**ПРИВРЕДНО ДРУШТВО ЗА ГЕОЛОШКА ИСТРАЖИВАЊА
И ПРОЈЕКТОВАЊЕ**

На основу члана 80 Правилника о уређивању набавки у ПД Георад доо, Дрмно,
Наручилац а у вези набавке бр. **Н 190/2025 „Резервни делови за муљне пумпе**
“ на захтев заинтересованог лица, даје:

**ДОДАТНЕ ИНФОРМАЦИЈЕ ИЛИ ПОЈАШЊЕЊА У ВЕЗИ СА ПРИПРЕМАЊЕМ
ПОНУДЕ бр. 1**

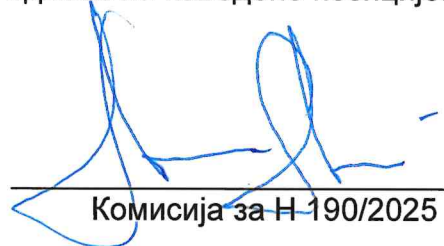
Наведени кодови за статоре нису исправни. Молимо Вас за проверу и додатне податке.

У питању су старији каталошки бројеви с обзиром да наручилац годинама набавља наведене делове по истим бројевима, увидом у нови каталог увиђамо да су бројеви измењени тако да би они били

Статор за муљну пумпу VCG 2510 D201894/1 шифра 7608 поз.из каталога 40.

Статор за муљну пумпу VCG 3010 D201894/2 шифра 7609 поз.из каталога 41.

,наручилац ће извршити измену КД у делу који се односи на наведене позиције.
